RESOLUCIÓN N°

POR MEDIO DE LA CUAL SE OTORGA UN PERMISO DE VERTIMIENTOS Y SE ADOPTAN OTRAS DETERMINACIONES

Que técnicos de la Corporación procedieron a evaluar la información presentada, generándose el Informe Técnico N°IT-06097-2025 del 03 de septiembre 2025, dentro del cual se formularon las siguientes observaciones y conclusiones las cuales son parte integral del presente acto:

Ubicación general proyecto.

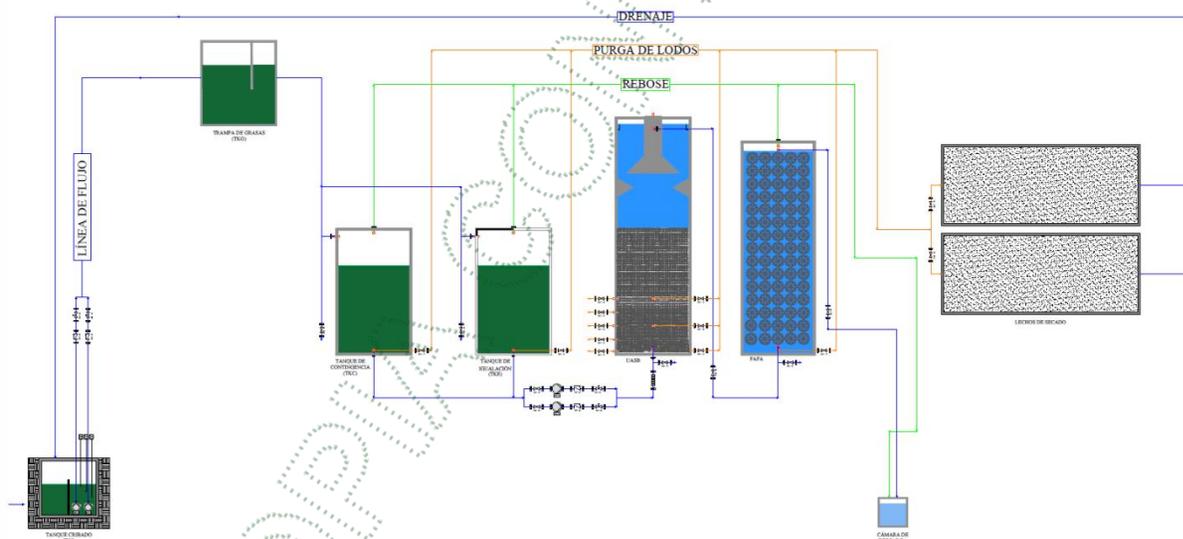
En el siguiente mapa, se presenta la localización del proyecto, al igual que la ubicación del sistema de tratamiento de aguas residuales domésticas y la descarga en la quebrada El Salado:
